**REPÚBLICA DE PANAMÁ
MINISTERIO DE AMBIENTE**

**RESOLUCIÓN No. DEIA-1A-023-2025
De 13 de Mayo de 2025.**

Por la cual se resuelve la solicitud de evaluación del Estudio de Impacto Ambiental (EsIA), Categoría I, correspondiente al proyecto denominado “**PH PAUNCH VILLAGE**”, cuyo promotor es la sociedad **NAVA GROUP COMPANY, S.A.**

ANEXO 1. HOJA DE PLANO DE SITIO DE ÁREAS VERDES DONDE SE COLOCARÁ CAMPO DE INFILTRACIÓN

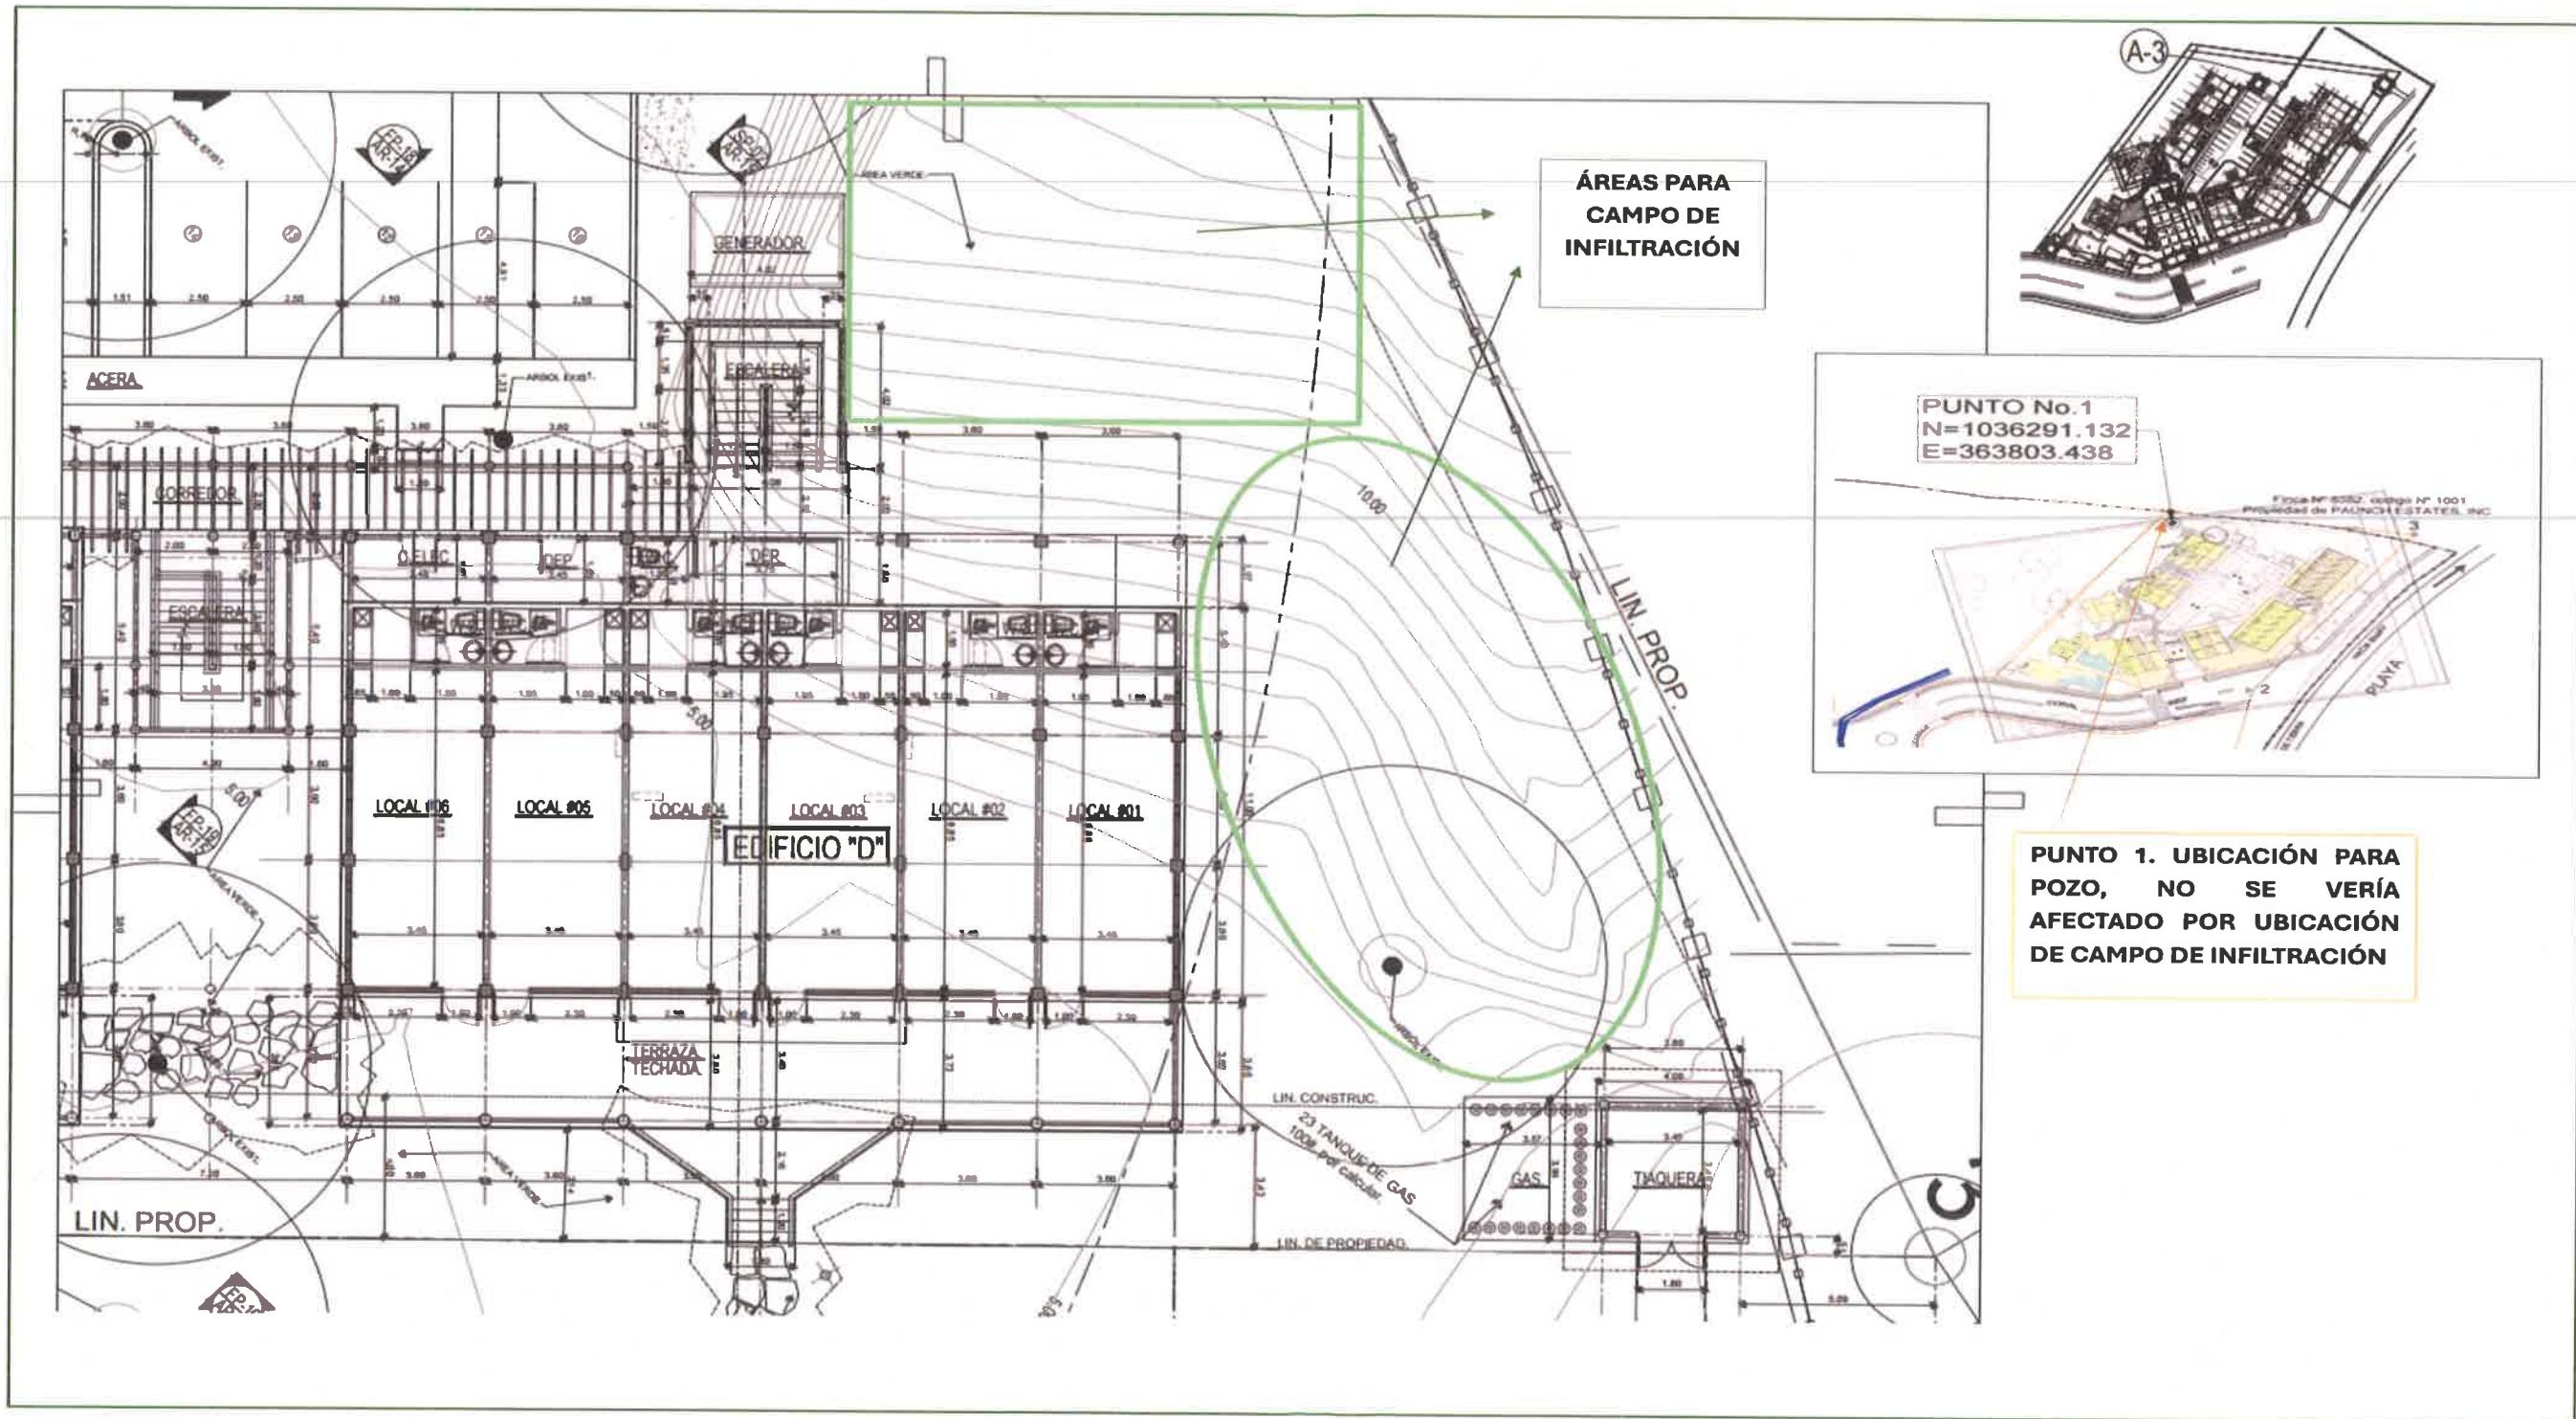
Respuesta: Debido a que el uso de una depuradora biológica ofrece tres opciones de disposición final de agua tratada, las cuales son:

En Anexo 1, se añade hoja de planos de obra, donde se ubicaría el campo de infiltración.

Anexo 1. se añade hoja de planos de obra, donde se ubicaría el campo de infiltración.

Anexo 4. Mapa con Georreferencia de cada árbol

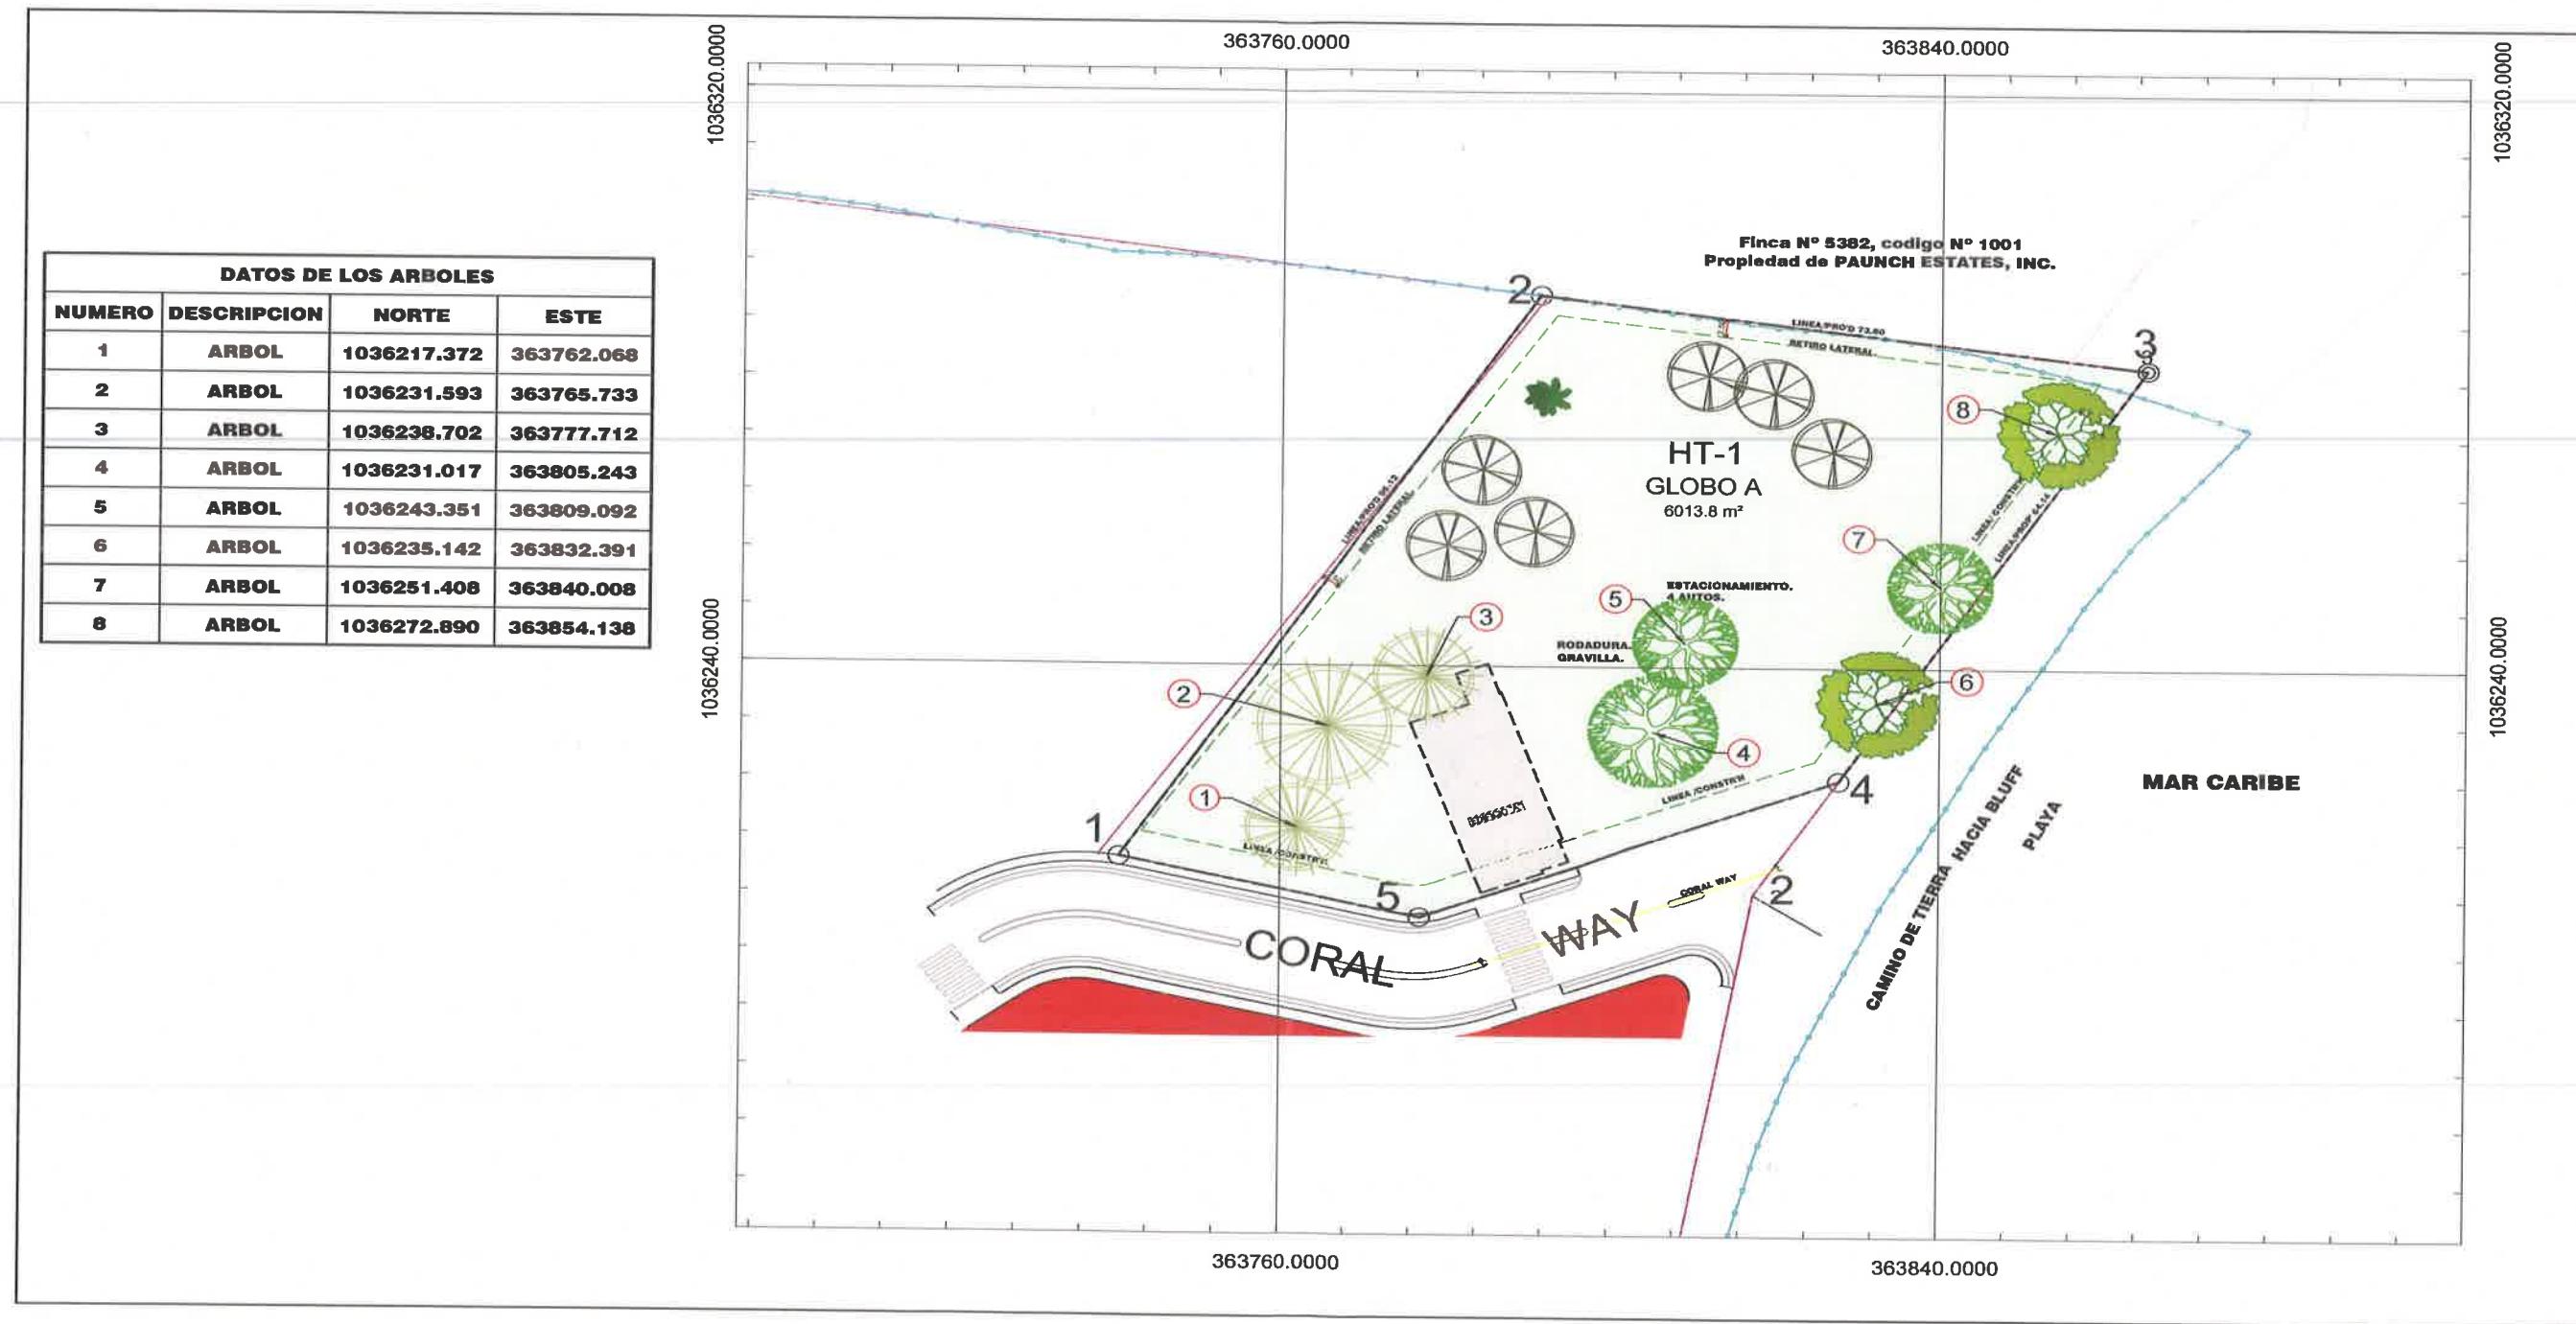
- Respecto a la pregunta 6, el cual hacía referencia en presentar un inventario Forestal de la vegetación georreferenciada, en el área del proyecto. El promotor responde que, “Para el levantamiento del inventario forestal se basó en lo descrito en la Ley N° 30 de 30 de diciembre de 1994, que reforma el artículo 7 de la Ley Forestal N° 1 de 3 de febrero de 1994”. El promotor adjunta mapa con georreferencia de cada árbol inventariado en el anexo 4 de la respuesta

Anexo 4. Se ubica mapa con el Número de Árbol georreferenciado, en base al inventario forestal y en formato digital se adjunta el Shapefile.
